Keuringsverslag van een elektrische laagspanning- en zeer lage spanningsinstallatie

NIET CONFORM

Datum keuring: 24/06/2026

Straatnaam: Opperselebaan
Huisnummer: 4
Busnummer:
Postcode: 1785
Gemeente: BRUSSEGEM
Land: België

Afbeelding schakel- en verdeelbord:

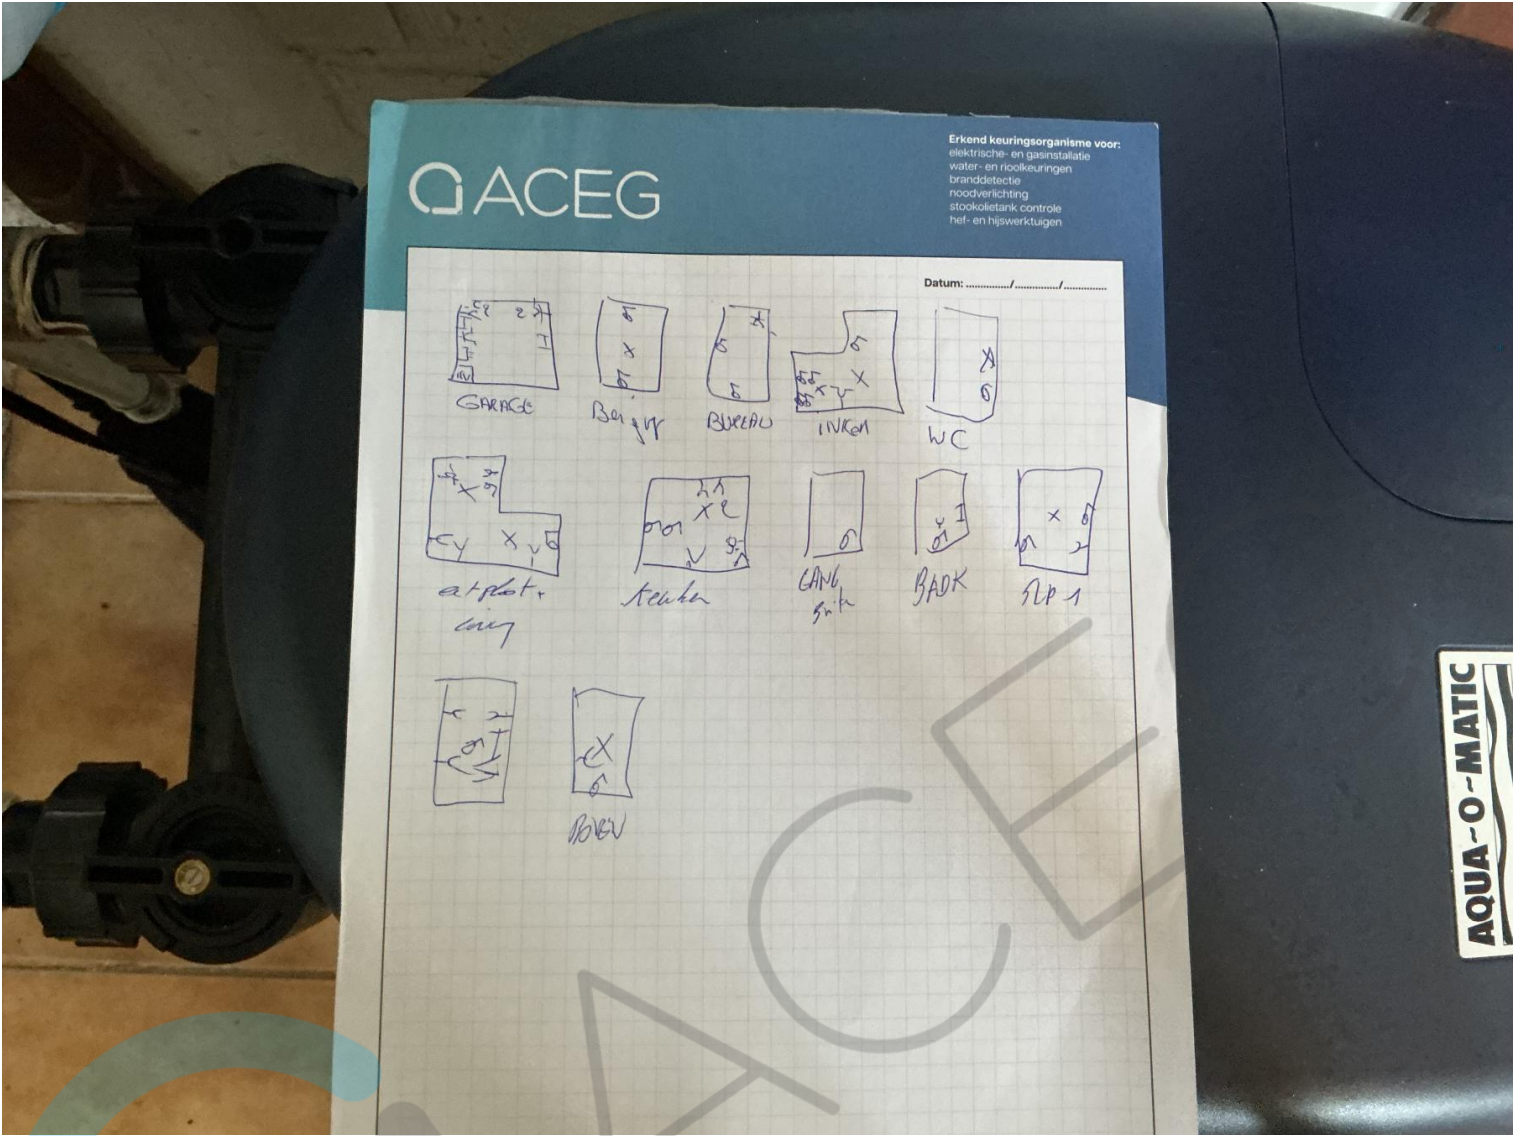
I5.10 De genaakbare, naakte onder spanning staande delen zijn onvoldoende afgeschermd. (Boek 1 Afdeling 5.1.4. en 4.2.2.3.)

I5.11 Niet gebruikte invoeringen van het verdeelbord zijn niet correct of onvoldoende afgedicht. (Boek 1 Afdeling 5.1.4. en 4.2.2.3.)

I5.14 De nominale spanning dient duidelijk vermeld te worden op een oordeelkundig gekozen plaats. (Boek 1 Onderafdeling 3.1.3.3.)

I6.02 Een algemene differentieelstroombeschermingsinrichting met een nominale stroom (In) van minstens 40A en een gevoeligheid van maximum 300mA is niet geplaatst. (Boek 1 Onderafdeling 4.2.4.3. en 5.3.5.3.a.)

I6.04 Een differentieelstroombeschermingsinrichting met een gevoeligheid van 30mA is te plaatsen voor installaties van badkamer, wasmachine, vaatwas, droogkast en/of gelijkaardige toestellen. Deze dient ondergeschikt te zijn aan de hoofddifferentieelstroombeschermingsinrichting (Boek 1 Onderafdeling 7.1.4.3. en 4.2.4.3.)

I7.01 De smeltzekeringhouders of houders van kleine vermogensschakelaars met pennen met een sectie kleiner dan 10mm² zijn niet voorzien van kalibreerelementen. (Boek 1 Onderafdeling 5.3.5.5.A.)
